TIPO DE DOCUMENTO: RELATÓRIO DE ACESSIBILIDADE	NÚMERO DO DOCUMENTO: ARQ-RA-IFSUD-JF-R00-004	REV. 0
	TÍTULO DO DOCUMENTO: RELATÓRIO DE ACESSIBILIDADE – IF SUDESTE JUIZ DE FORA MG		FOLHA: 1 / 29

RELATÓRIO DE ACESSIBILIDADE

BLOCO - M

**INSTITUTO FEDERAL DE EDUCAÇÃO, CIÊNCIA E TECNOLOGIA DO
SUDESTE DE MINAS GERAIS**

Figura 1 – Proposta de intervenção.

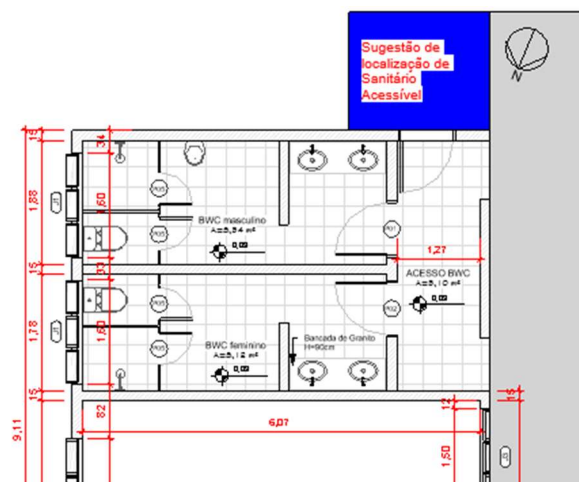
Sanitários - Os sanitários existentes não são acessíveis, e deverão sofrer modificações em seu layout interno, deve ser previsto pelo menos um sanitário acessível com entrada independente, assim já atendendo a necessidade da Oficina localizada na parte posterior da edificação, conforme sugestões na Fig. 01.

Figura 2 – Proposta intervenção pavimento térreo

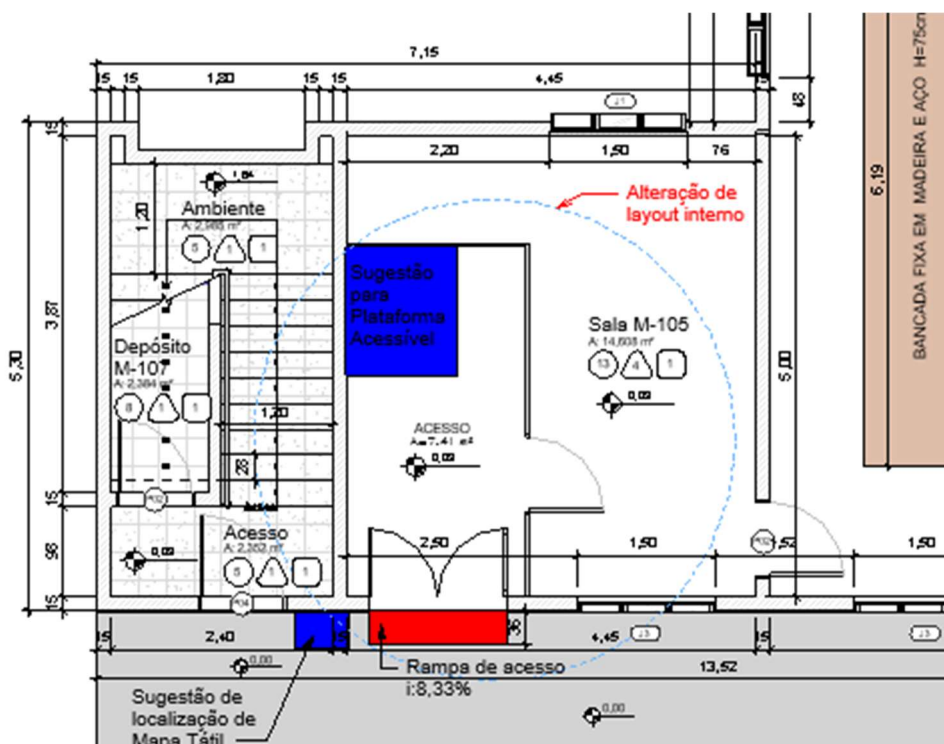
Circulação - O segundo pavimento da edificação não possui acessibilidade a P.C.R. Sendo necessário modificar o layout de alguns ambientes conforme sugestões abaixo, o dimensionamento interno dos ambientes dificulta a instalação de piso tátil de alerta e direcional, sugerimos assim a instalação de mapa tátil de localização conforme sugestões nas imagens abaixo:
